## 第 7 章

その他環境省令で定める事項

### 7.1 配慮書についての関係地方公共団体の長の意見及び一般の意見の概要、並びに事業者の見解

「(仮称)いちき串木野市及び薩摩川内市における風力発電事業(改定版)計画  
段階環境配慮書」に対する環境の保全の見地からの知事意見について(送付)

図7.2-10 事業実施想定区域（配慮書段階）と対象事業実施区域（方法書段階）の比較

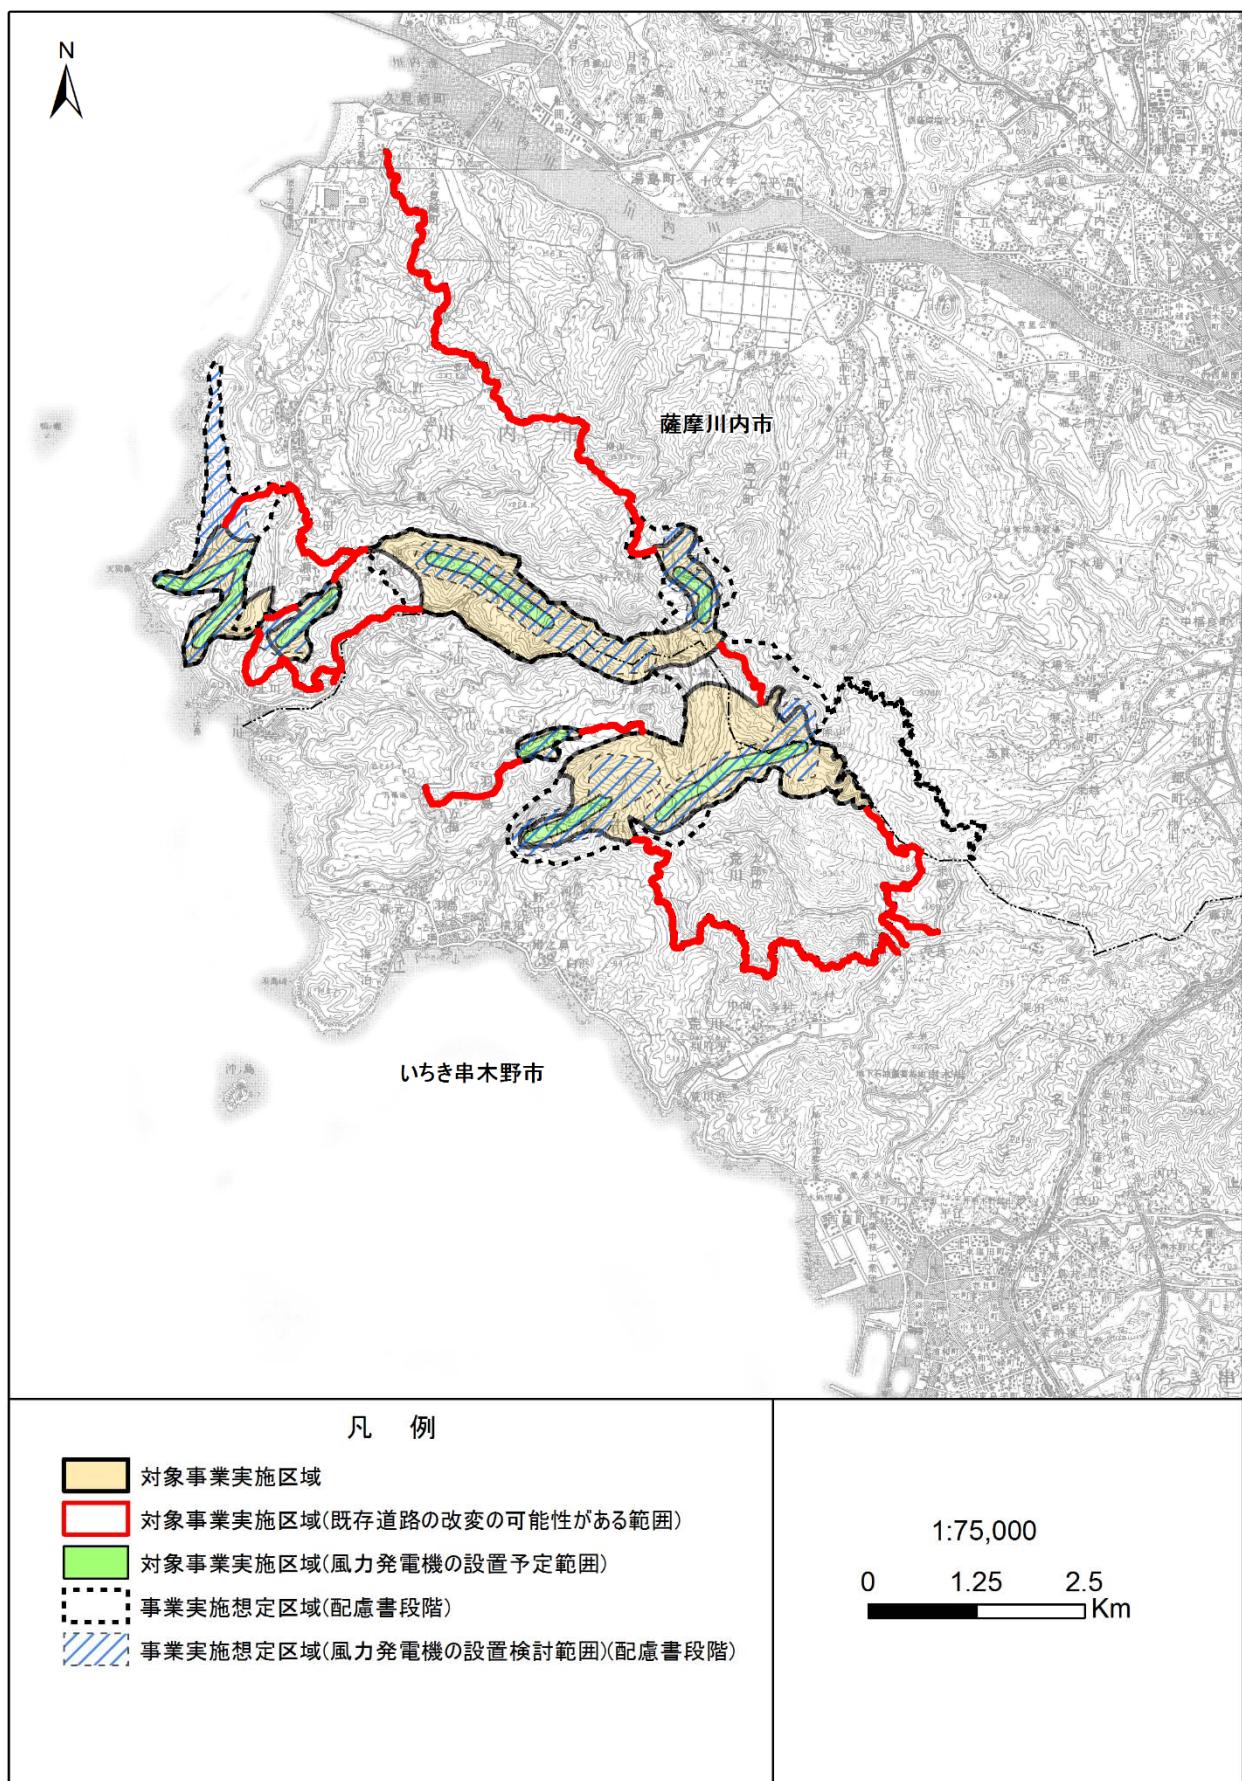
事業実施想定区域（配慮書段階）と対象事業実施区域（方法書段階）の比較は、図7.2-10のとおりである。

- ・なお、事業実施想定区域のうち寄田地区北西部については、「鹿児島県風力発電施設の建設等に関する景観形成ガイドライン」を考慮し、風力発電機を設置しないこととしたため、対象事業実施区域から除外したほか、東側の数か所の範囲について、事業計画検討の進捗により、改変の可能性がなくなった部分を、対象事業実施区域から除外した。
- ・一方で、寄田地区南部の一部については、事業計画の進捗により、工事用・管理用道路設置の可能性が生じたため、事業実施想定区域から追加して対象事業実施区域に含めた。
- ・対象事業実施区域の東側の大部分は、現時点において、他事業者が計画する風力発電事業の対象事業実施区域と重複している（図2.2-8）ことから、今後の環境影響評価手続きにおいて、当該事業者と協議、調整等を行い、必要に応じてさらなる対象事業実施区域の絞り込みを行うこととする。

図 7.2-11 保安林、砂防指定地、土砂災害警戒区域及び土砂災害特別警戒区域の状況

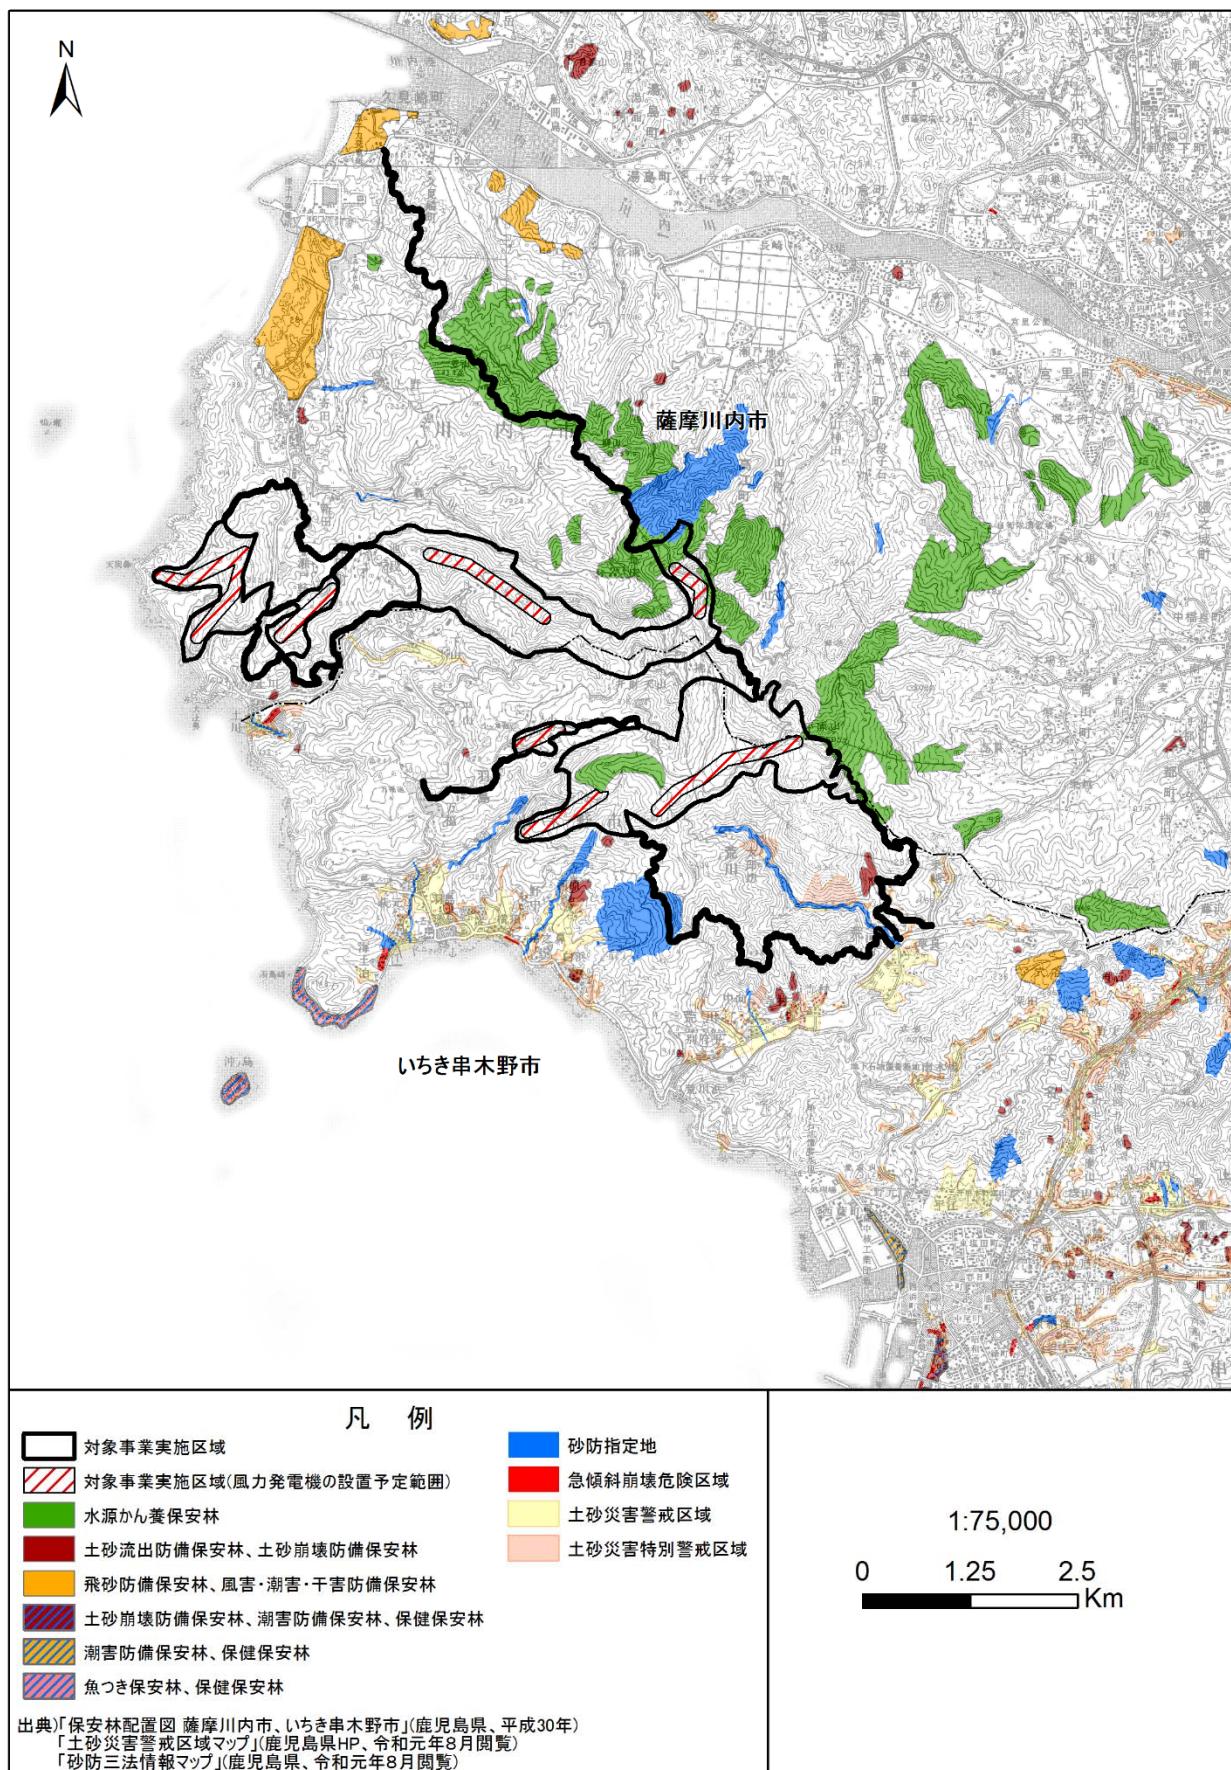
- ・対象事業実施区域の一部は「森林法」（昭和26年法律第249号）に基づく保安林、「砂防法」（明治30年法律第29号）に基づく砂防指定地、「土砂災害警戒区域等における土砂災害防止対策の推進に関する法律」（平成12年法律第57号）に基づく土砂災害警戒区域及び土砂災害特別警戒区域の指定があるが、これらの指定箇所での風力発電機建設は行わず、砂防指定地、土砂災害警戒区域及び土砂災害特別警戒区域については改変も行わない（図7.2-11）。
